**Avis délibéré de l’Autorité environnementale
sur le projet de centrale photovoltaïque d’Aire-
sur-l’Adour (40) et Barcelonne-du-Gers (32)**

n°Ae : 2025-034

Avis délibéré n° 2025-034 adopté lors de la séance du 15 mai 2025

Figure 3 : plan d'implantation du projet (source : dossier)

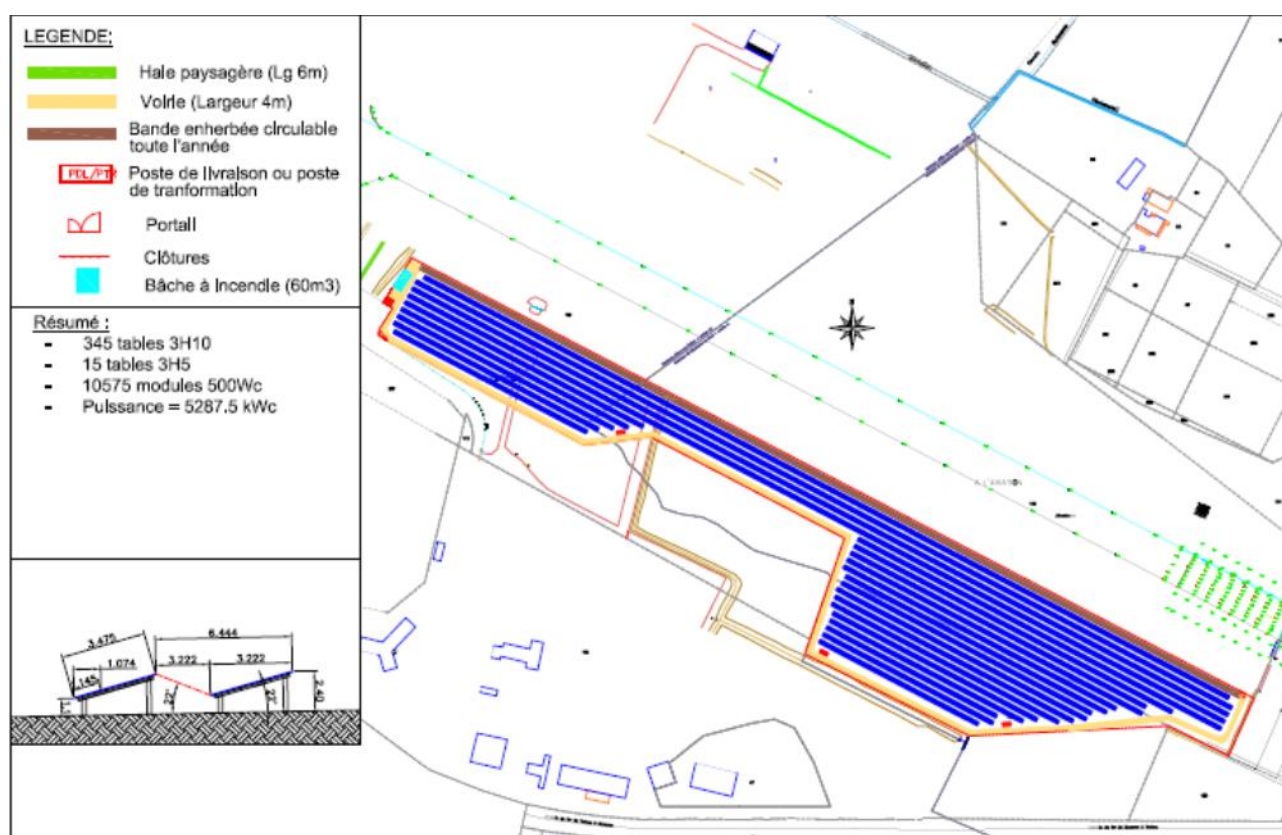
L'emprise sera clôturée par un grillage de 2 m de hauteur et 1 900 m de longueur avec passage de petite faune et balisage diurne⁴. Elle sera accessible par deux portails. Une piste intérieure de 4 m de large longera la clôture sud, les réseaux électriques enterrés internes à la centrale seront situés en dessous, et une bande enherbée circulaire longera la clôture nord.

Figure 8 : habitats naturels et espèces protégées (source Ae d'après le dossier et un complément communiqué à l'Ae sur la flore)

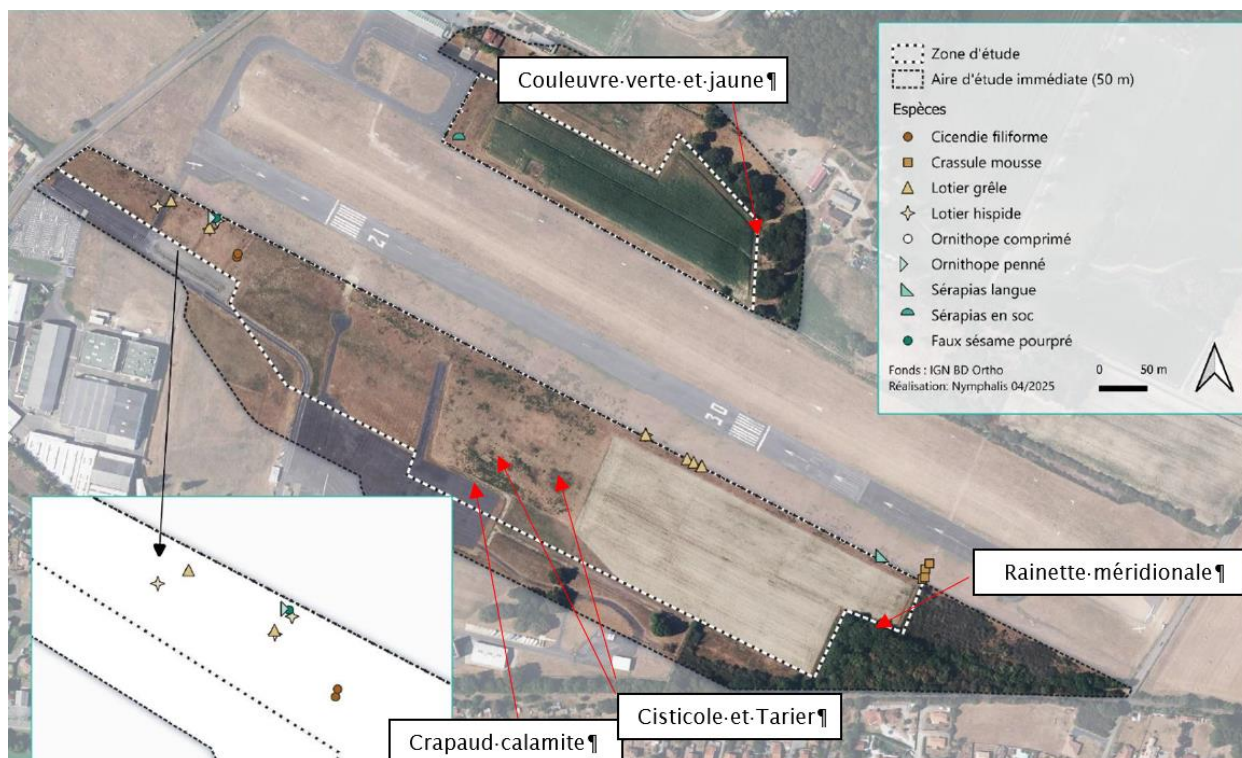
La carte de synthèse des enjeux écologiques omet de localiser la Znieff de type 1 « pelouses de l'aérodrome de Barcelonne-du-Gers » et les espèces végétales et animales remarquables ou protégées (citées et non citées), rendant la compréhension des enjeux difficile et incomplète.

Figure 11 : superposition des emprises du projet sur les enjeux écologiques et zone de compensation (source : rapporteurs d'après le dossier)

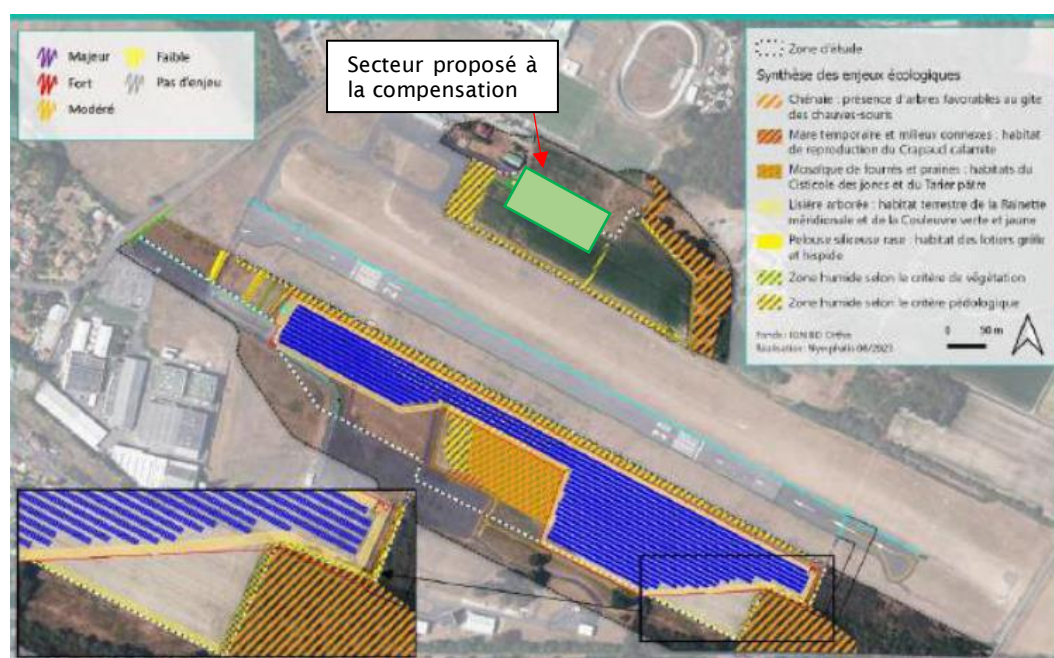
Le dossier n'évoque pas les mesures d'évitement des autres espèces végétales et animales remarquables de la Znieff de type 1 « pelouses de l'aérodrome de Barcelonne-du-Gers », protégées ou figurant dans la liste rouge des espèces menacées dont celle en danger critique la Bécassine des marais (présente dans la dépression humide, évitée par le projet). Le complément communiqué aux rapporteurs sur la flore montre que la Cicendie filiforme se situe sur la limite ouest, et le Lotier grêle, le Sérapias langue et la Crassule mousse, en limite nord du parc.

Figure 12 : localisation et plan-masse du projet d'ombrières photovoltaïques (en vert foncé) sur le parc de stationnement (source : complément de dossier transmis aux rapporteurs)

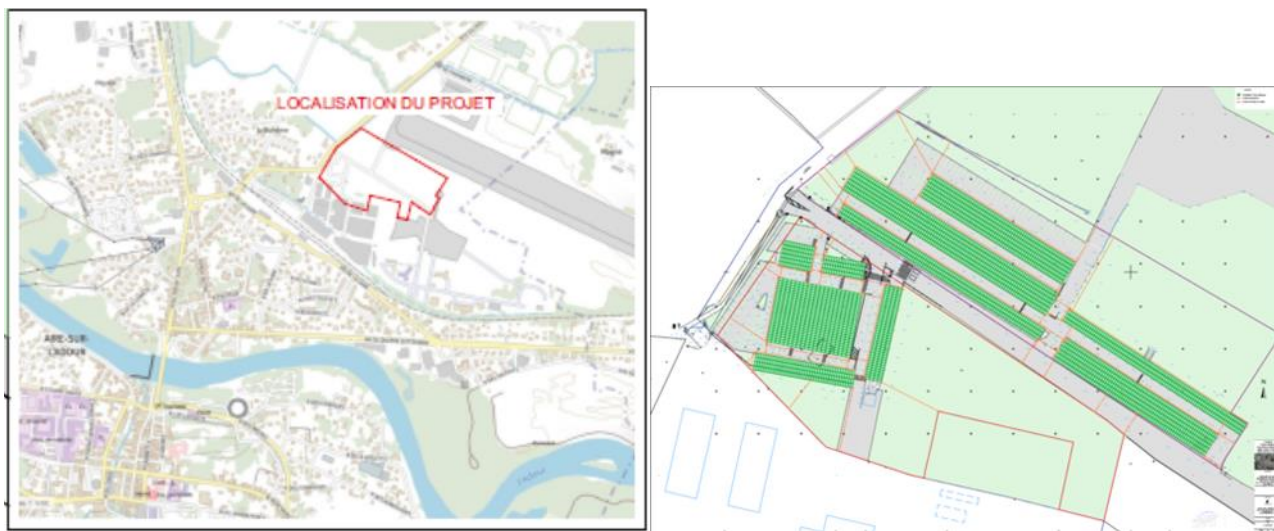
L'examen du cumul des incidences paysagères des deux projets pourrait conduire à remettre en question la pertinence des mesures retenues pour le parc au sol seul (positionnement et longueur de la haie prévue), et outre la rehausse des haies existantes le long de la RD2 recommandée ci-avant, et rendre souhaitable la création d'autres haies ou dispositifs.
